Fiche d'instructions

Interrupteur-support

FIGURE 1

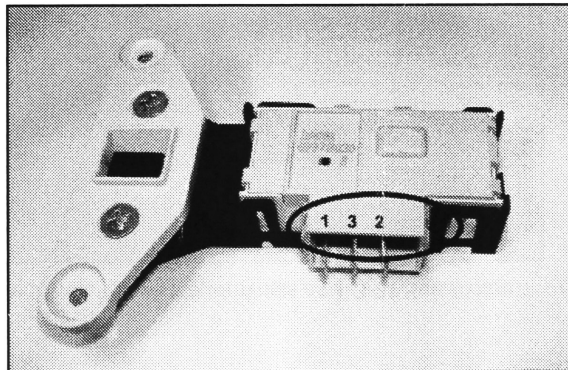
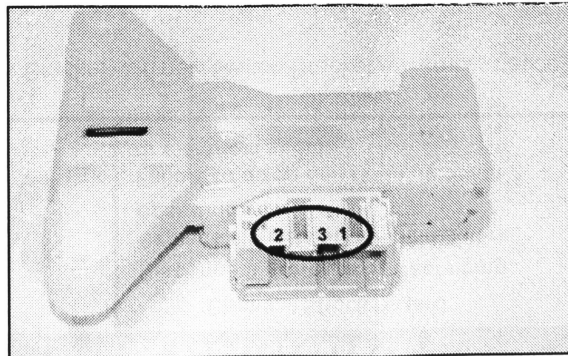
REMARQUE: Lors du remplacement de l'ancien modèle de l'interrupteur-support par le nouveau modèle, examiner les fils et leur raccordement aux bornes dans l'ancien modèle.

IMPORTANT: La disposition des bornes dans le modèle d'origine de l'interrupteur-support marron est 1-3-2. Voir la *Figure 1*

IMPORTANT: La disposition des bornes dans le nouvel interrupteur-support est 2-3-1. Voir la *Figure 2*

REMARQUE: Lors du raccordement des fils aux bornes, il est indispensable de respecter la correspondance des couleurs des fils aux numéros des bornes, illustré ci-dessus. Le non-respect de cette instruction pourrait entraîner des dommages au niveau des commandes électroniques.
